REPÚBLICA DE PANAMÁ
MINISTERIO DE AMBIENTE

RESOLUCIÓN No. DEIA-IA-002 - 2022

Por la cual se resuelve la solicitud de evaluación del Estudio de Impacto Ambiental (EsIA), categoría II, correspondiente al proyecto **“EXTRACCIÓN DE MATERIAL PÉTREO DE RÍO PAVO, ACOPIO DE MATERIAL Y PLANTA TRITURADORA, PARA EL PROYECTO DISEÑO Y CONSTRUCCIÓN DE LA REHABILITACIÓN DE LA VÍA ATALAYA-MARIATO-QUEBRO-LAS FLORES Y MEJORAMIENTO DEL RAMAL A VARADERO, PROVINCIA DE VERAGUAS PANAMÁ”**, promovido por **PUNTES Y CALZADAS INFRAESTRUCTURAS, S.L.U. SUCURSAL PANAMÁ**.

Ilustración No. 1. Sección típica de camellón

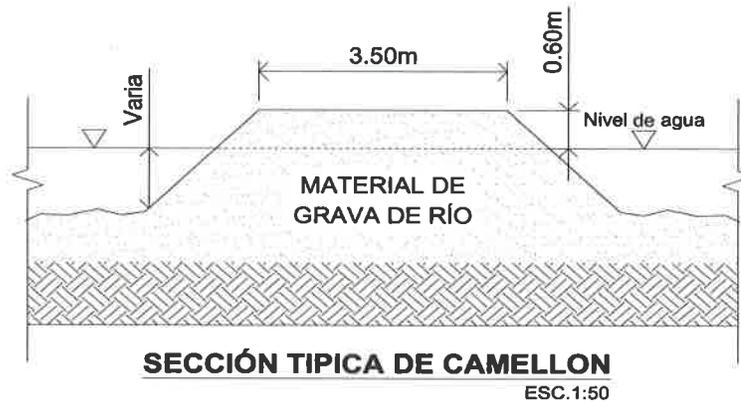
- **Indicar el volumen de material a extraer del río, que será utilizado para la conformación del camellón.**

Respuesta: Para los camellones se tiene la siguiente sección de diseño, que indica un ancho de 3.5 metros lineales, y 0.60 metros de espesor.

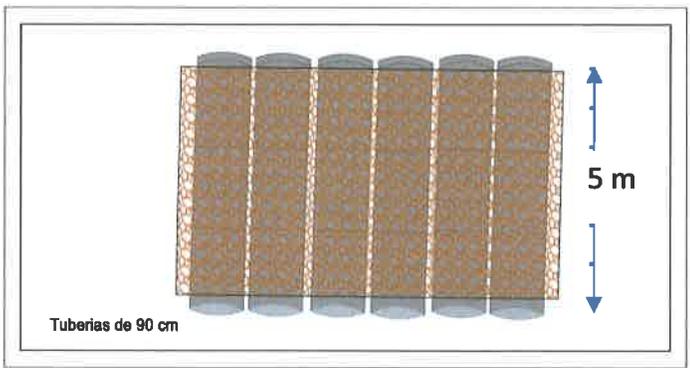
- ***Delimitar el bosque de galería a proteger del Río Pavo, a lo largo de su curso, según lo establecido en el artículo 23 de la Ley 1 de 3 de febrero de 1994 e identificar el plano.***

Respuesta: Según el artículo 23 de la Ley 1 de 3 de febrero de 1994, para la zona de protección del bosque de galería del río Pavo, aplica el ancho del cauce, que tiene un promedio de 20 metros lineales. En base a esto, el plano denominado "Ubicación de Vados y Camellones", que incluye también las zonas de extracción y área de acopio y trituración, delimita esta zona de protección regulada.

UBICACION DE LAS ZONAS DE EXTRACCION DEL RÍO PAVO, ESCALA 1:6,000

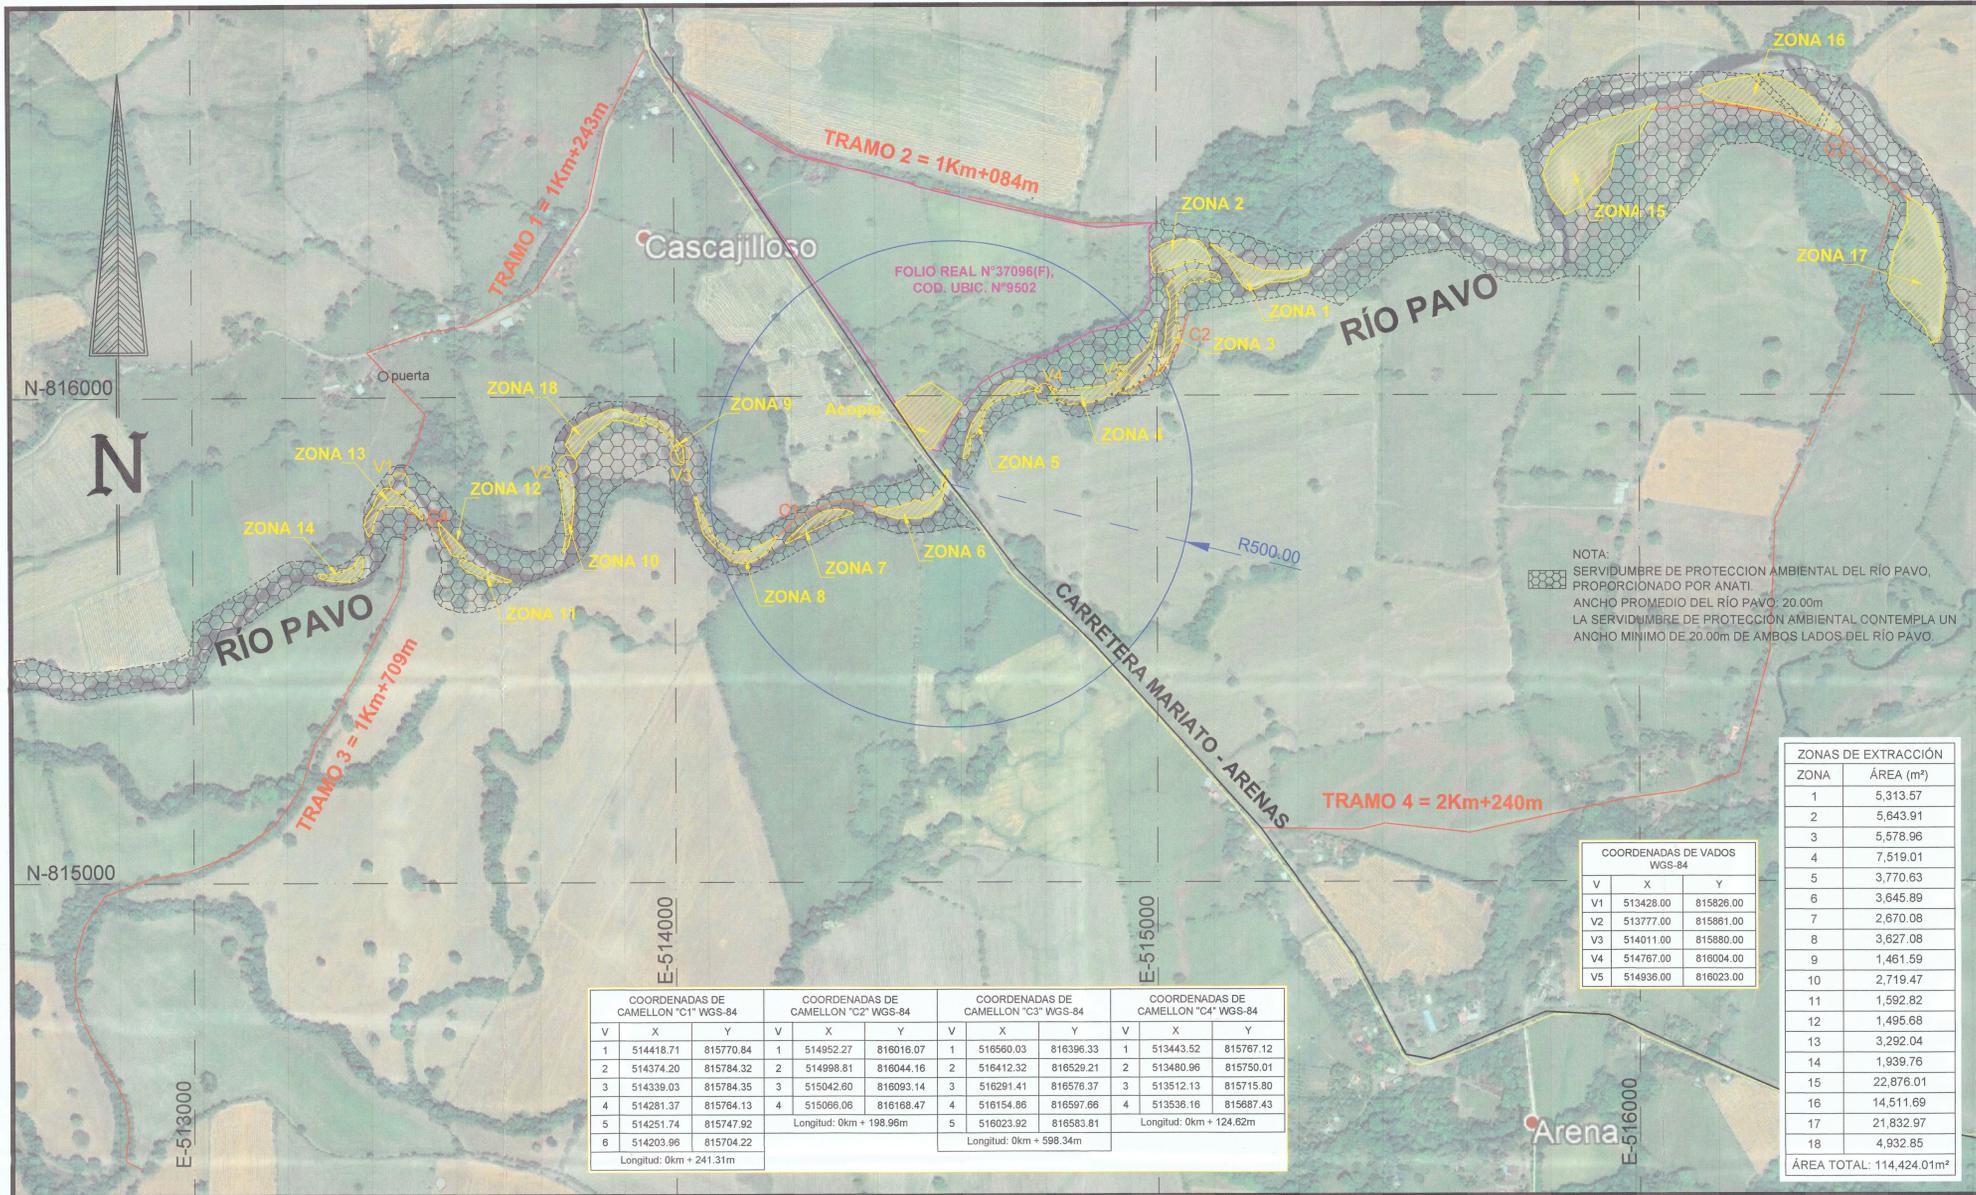
- Delimitar el Bosque de Galería a proteger del Río Pavo, a lo largo de su curso, según lo establecido en el Artículo 23 de la Ley 1 de 3 de febrero de 1994 e identificar en plano

NOTA:
SERVIDUMBRE DE PROTECCION AMBIENTAL DEL RIO PAVO.
PROPORCIONADO POR ANATI.
ANCHO PROMEDIO DEL RIO PAVO: 20.00m
LA SERVIDUMBRE DE PROTECCION AMBIENTAL CONTEMPLA UN ANCHO MINIMO DE 20.00m DE AMBOS LADOS DEL RIO PAVO

ANEXO I. VERIFICACIÓN DE COORDENADAS DE PROYECTO

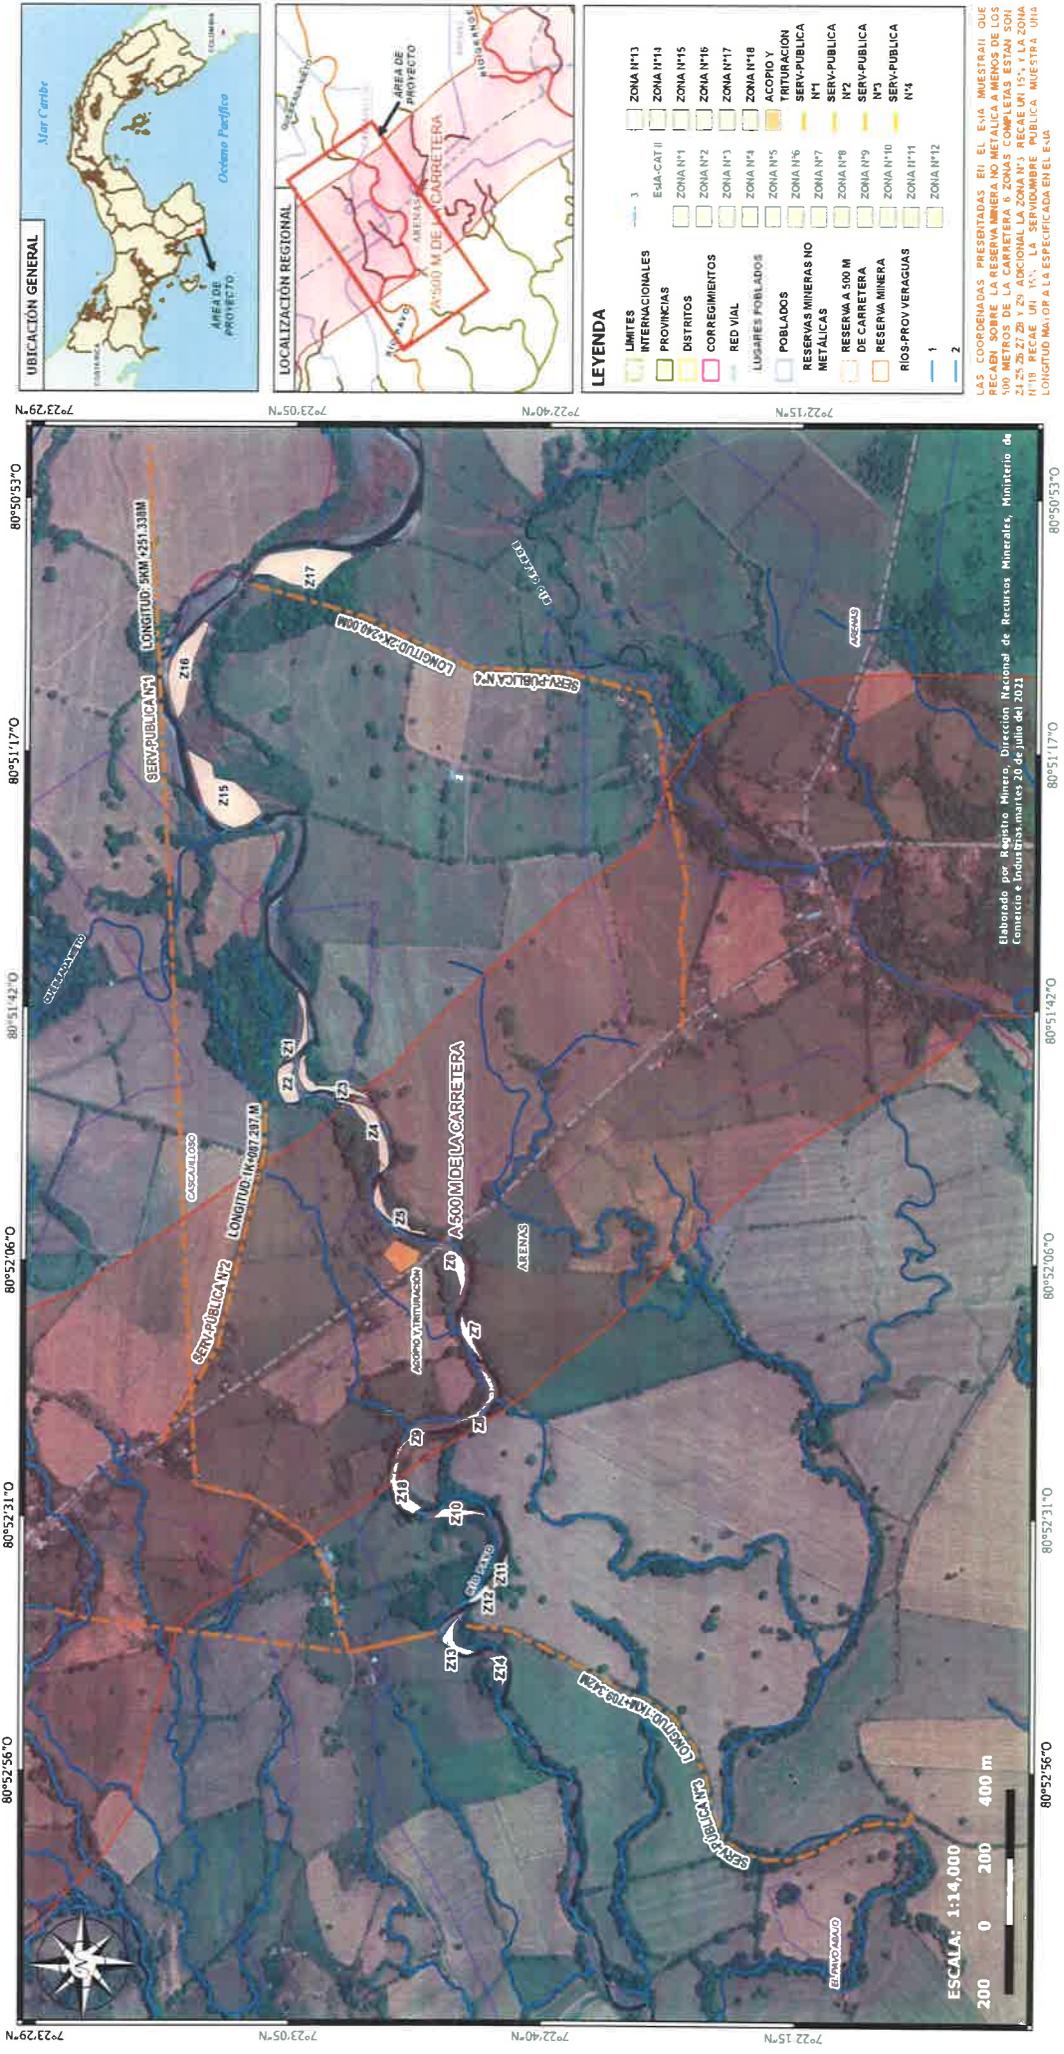
LAS COORDENADAS PRESENTADAS EN EL ENIA MUESTRAN QUE PECAN SOBRE LA RESERVA MINERA NO METALICA A MENOS DE LOS 100 METROS DE LA CARRETERA Y ZONAS COMPLETAS ESTAN SOBRE LA RESERVA MINERA NO METALICA A MENOS DE 200 METROS DE LA CARRETERA. LA SERVIDUMBRE PUBLICA MUESTRA UNA LONGITUD MAYOR A LA ESPECIFICADA EN EL ENIA.
